工程指示 / 要求簡箋(E.I.)

工程指示編號：EI / 7829 / 24 修改版次：-
 工程編號：J - 858 工程名稱：將軍澳日出康城 11
 工程項目：幕牆 大貨室內鋁板收口 陣底和企身 (25mm 見光) 地盤用
 (ACAD AGBF AB) 石矢牆
 收件人：生統 發件人：Paul Wong 日期：23/05/2024

美特鋁質有限公司
MIDI ALUMINIUM FABRICATOR LTD.

項目: 日出康城11期地盤
有關額外提供石矢牆企身和陣底 室內收口 (25 mm 深)事宜

1 TYPICAL TRANSOM DETAIL
D51 CURTAIN WALL

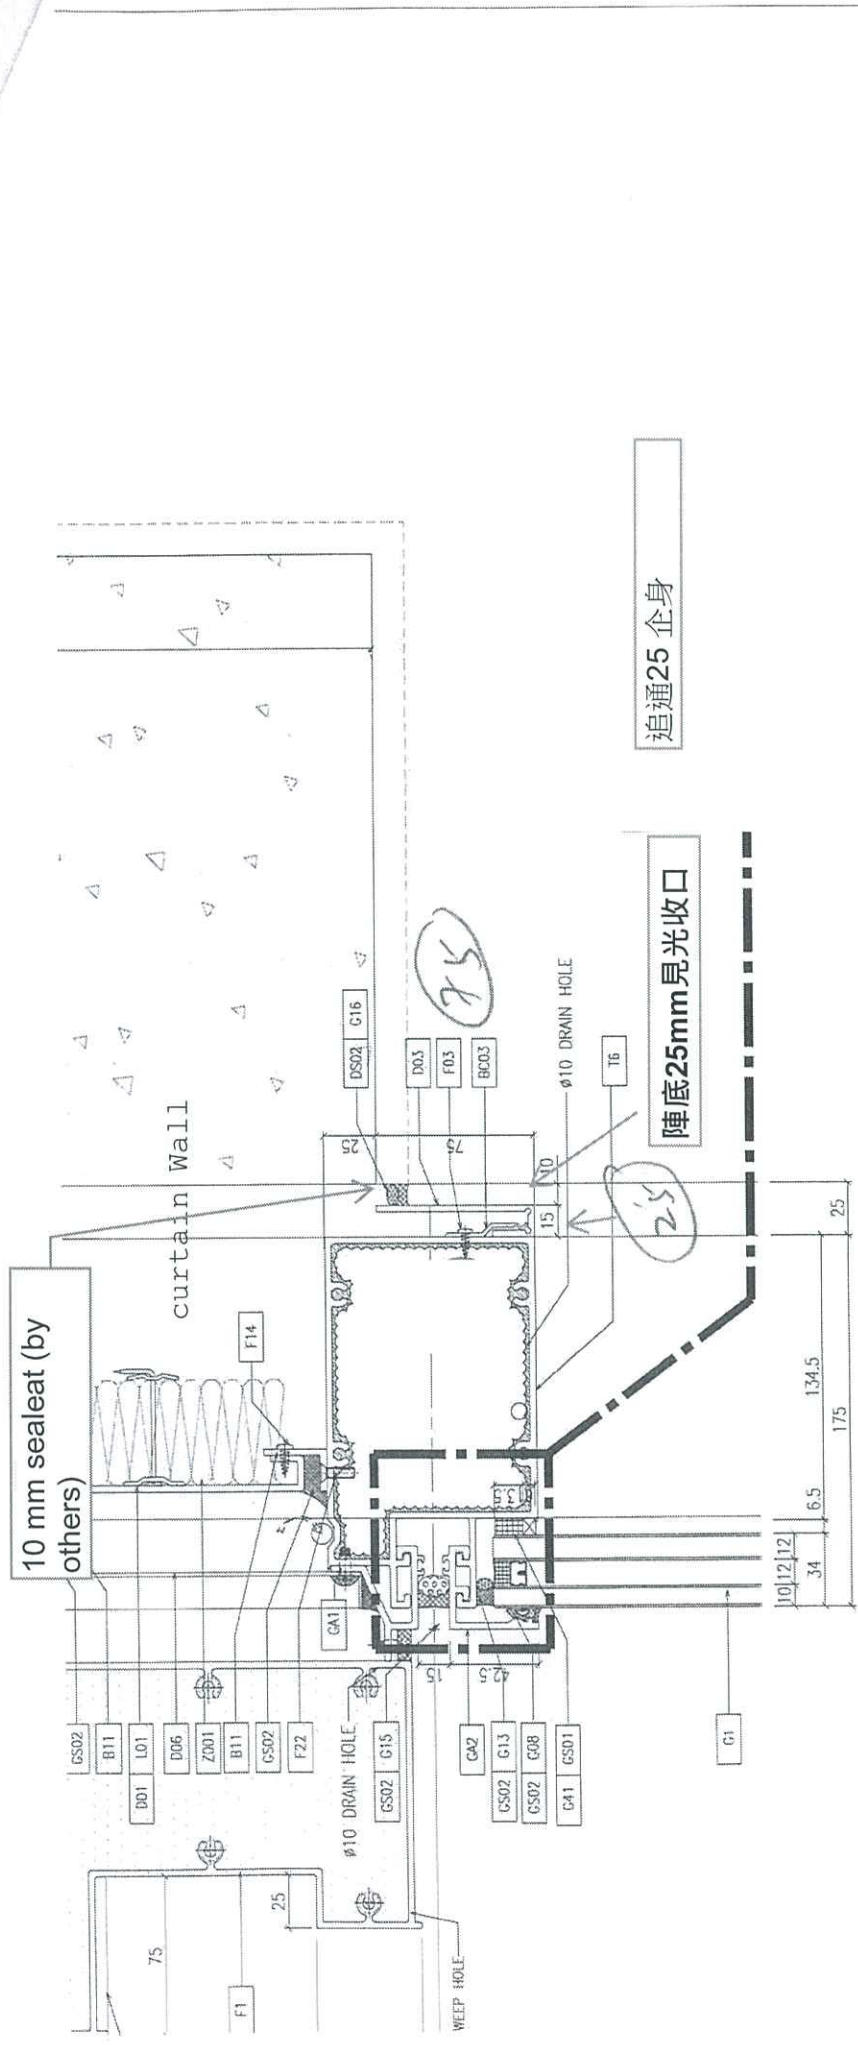
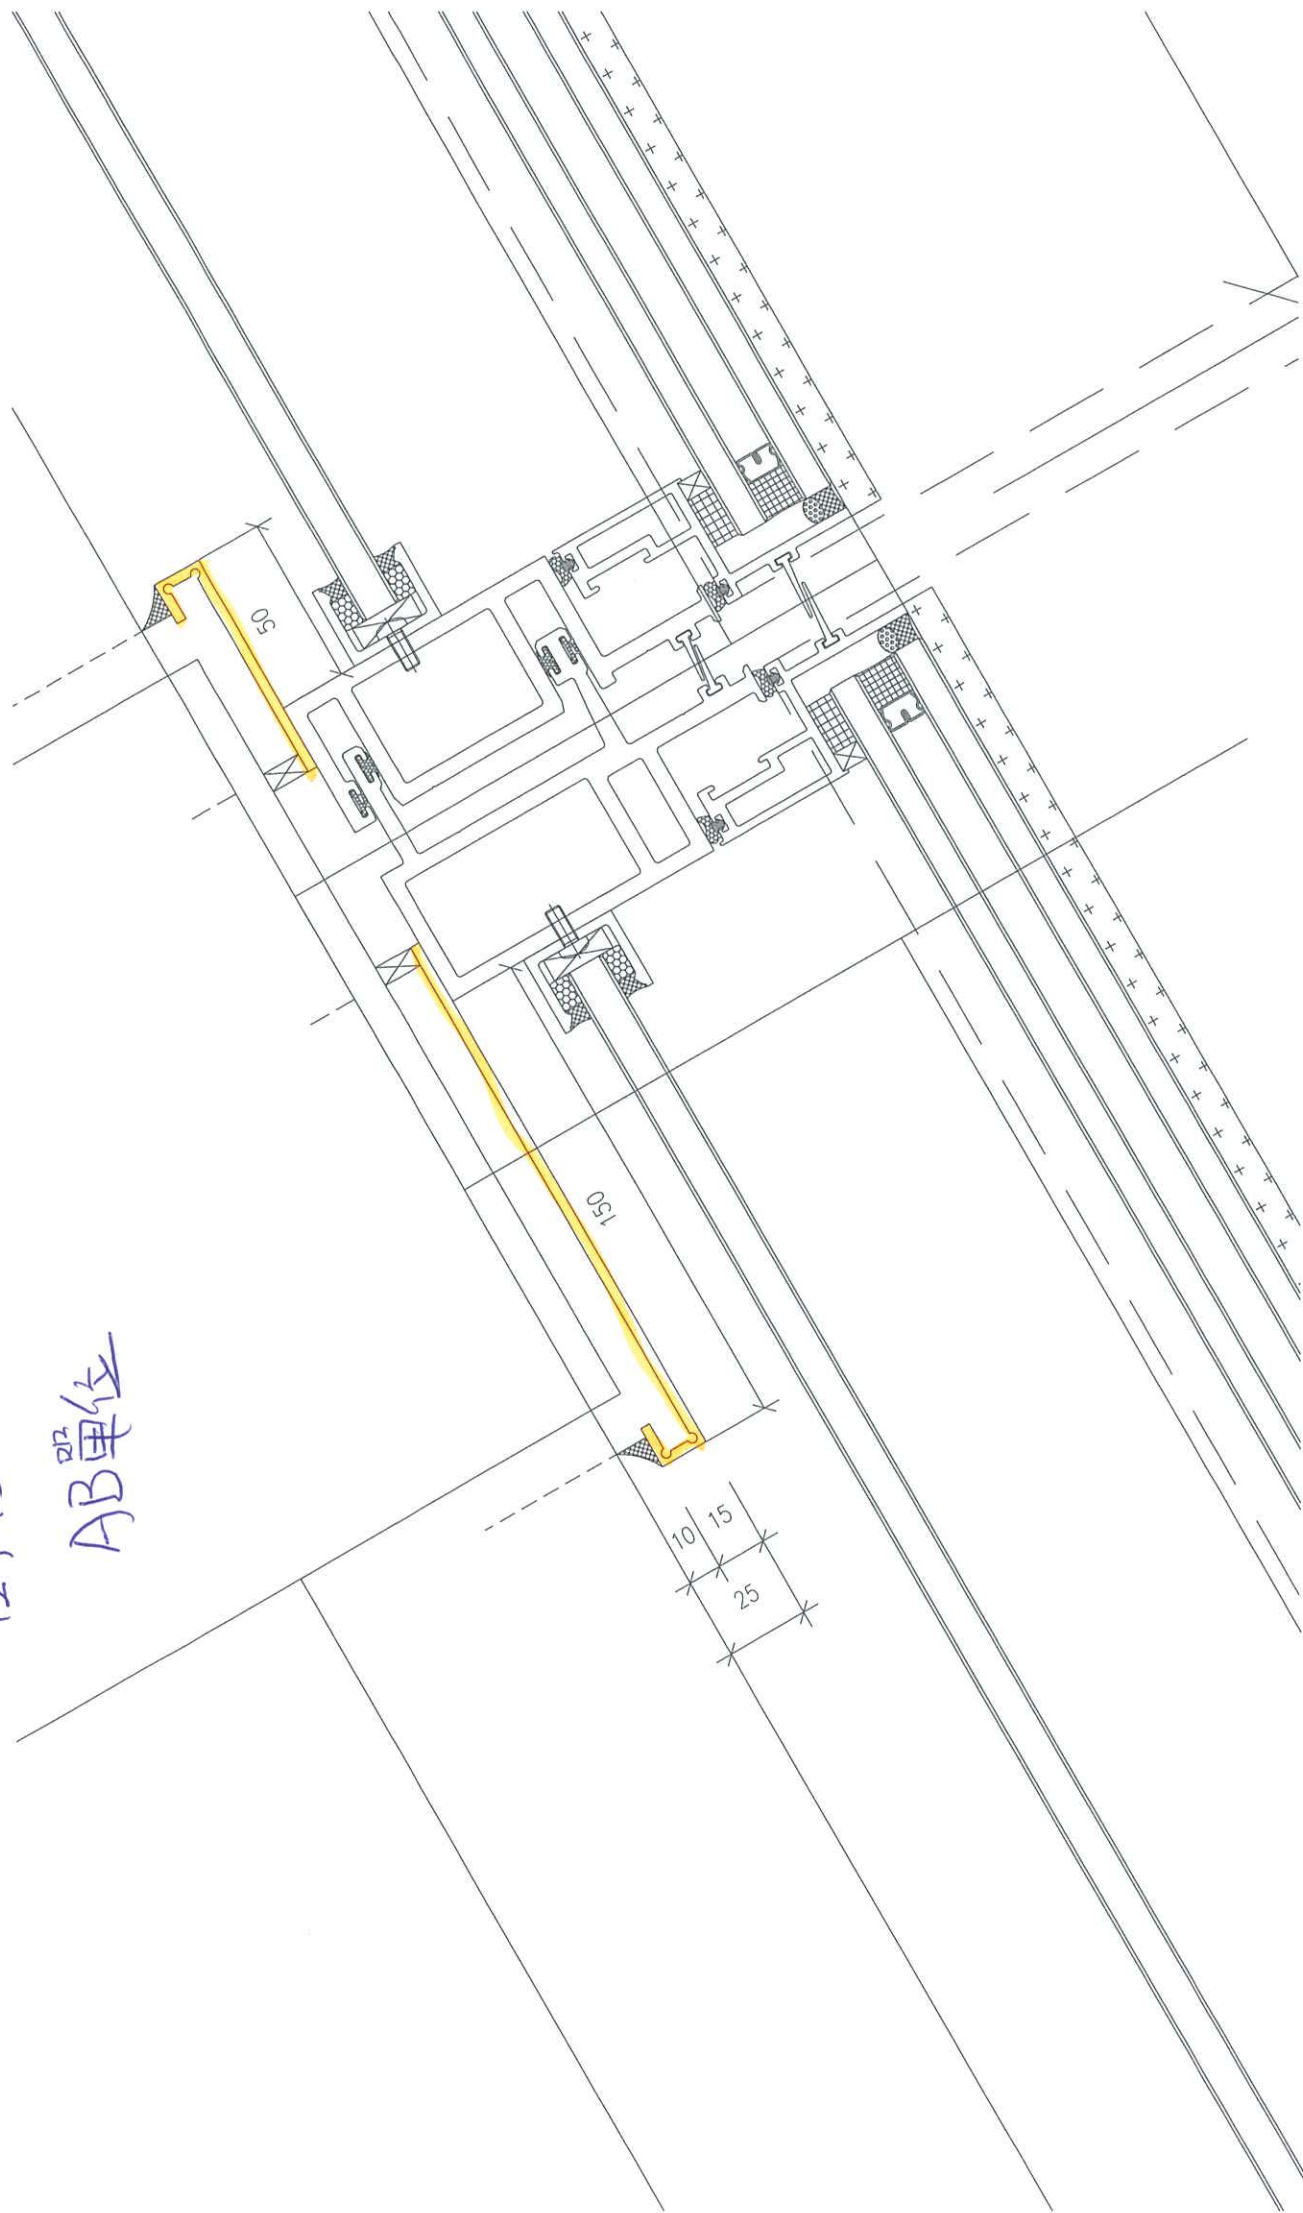
請留意原本企身為唧膠收口, 現改為新增收口鋁板。原陣底的鋁料為(15mm 深)已訂料, 鋁料將會被報廢。改為 25mm 收口鋁料。報價將另附上。

25mm capping
(ALUM Cladding (v-cut))

10 mm sealant (by others)

25mm capping (ALUM Cladding (v - cut))
